Autorité environnementale

**Avis délibéré de l’Autorité environnementale
sur l’extension du quai de Radicatel à Saint-
Jean-de-Folleville (76)**

n°Ae : 2023-101

Avis délibéré n° 2023–101 adopté lors de la séance du 23 novembre 2023

Figure n°5 : Localisation des zones humides aux abords du site de Radicatel (Source : dossier)

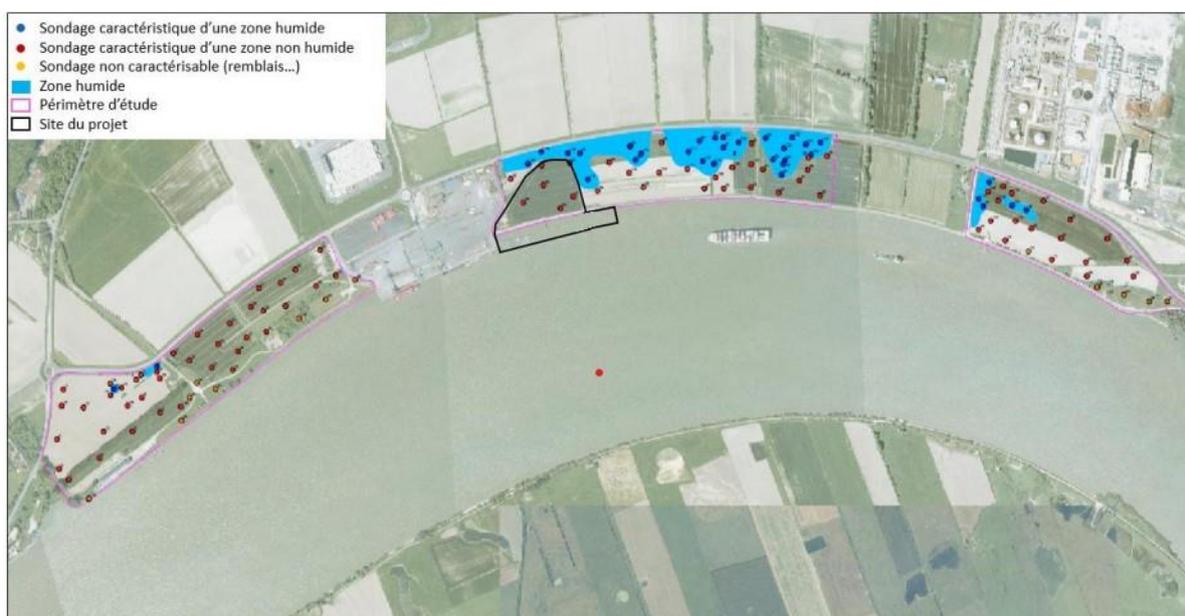
L'Ae observe que ces deux sources se contredisent : selon la base Carmen, la zone de projet serait humide alors que pour le maître d'ouvrage le périmètre retenu par le projet serait exempt de zones humides sauf s'agissant du fossé à l'Est du terre-plein. Selon le Schéma d'aménagement et de gestion des eaux (Sage) de la vallée du Commerce⁵⁴, la zone de l'extension est située quasi intégralement en zone humide.

L'Ae recommande d'actualiser l'état initial sur les zones humides en précisant la compatibilité du projet avec le Sage et le besoin ou non de mesures de compensation.

Figure n° 6 : Extrait de l'atlas cartographique associé au Sage de la vallée du Commerce avec localisation du projet (Source : Sage modifié par les rapporteurs)

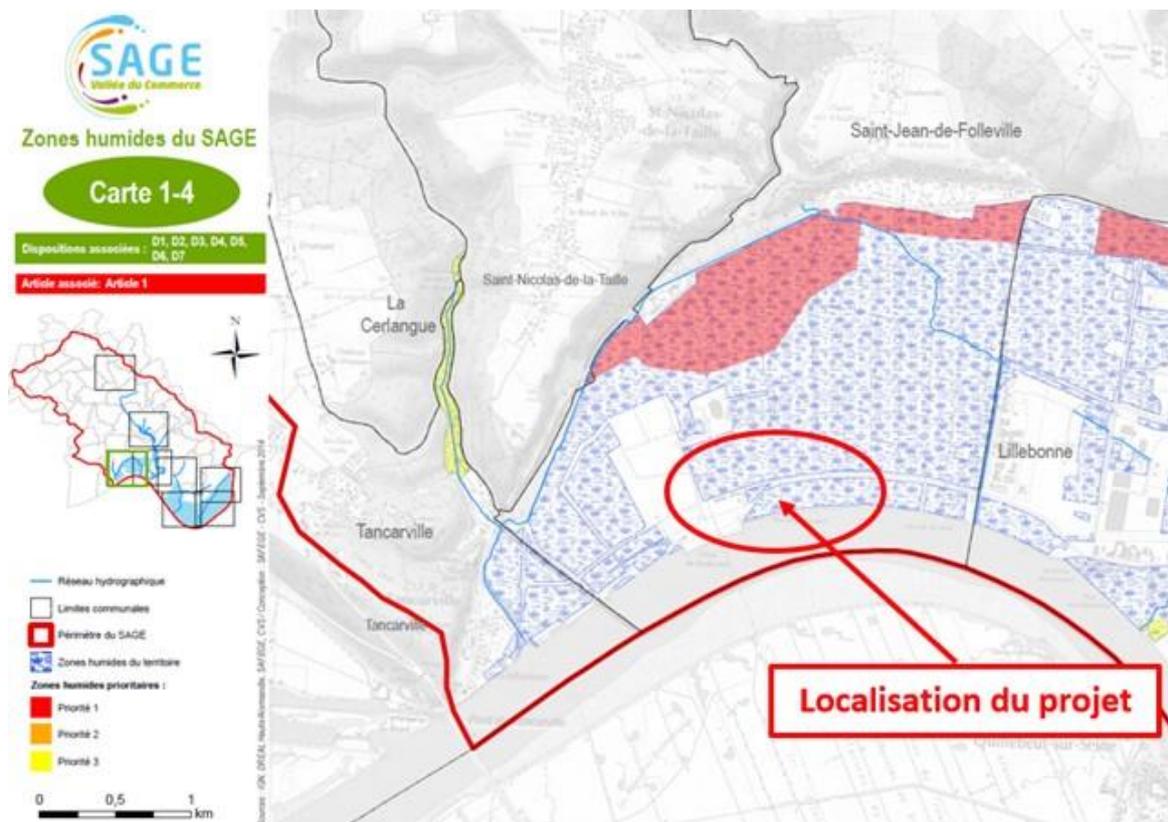
Il convient du point de vue de l'Ae de préciser dans le dossier si le projet est compatible avec le Sage et de confirmer qu'il n'est pas nécessaire de prévoir des mesures de compensation.
